### 製品改良のご案内

らくらく置っくん「傾斜角5度連結組金具」置き基礎架台

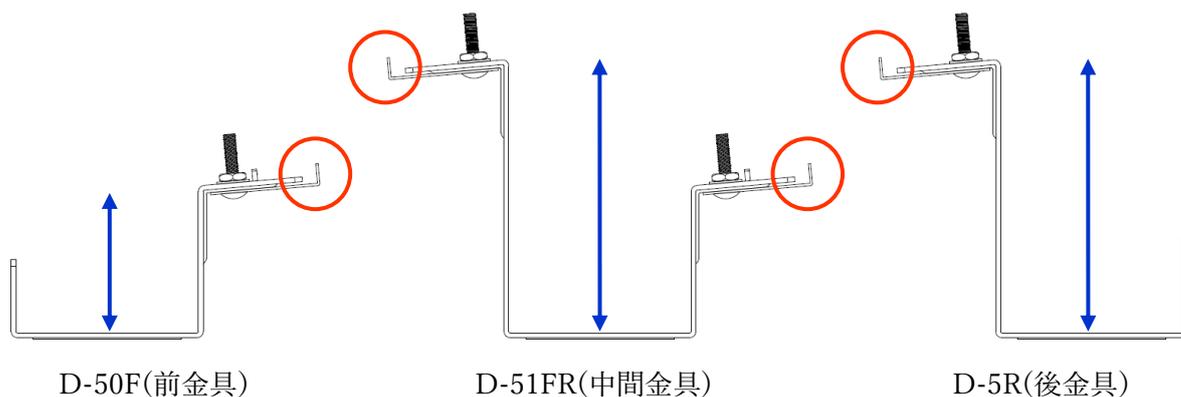
- ・置石種による金具設置高さを改善(金具高さを+30mm高く変更)
- ・モジュールストッパーを追加(モジュールの脱落、飛散を防止するため、安全性能を追加)
- ・仕様変更に伴い、品番の変更
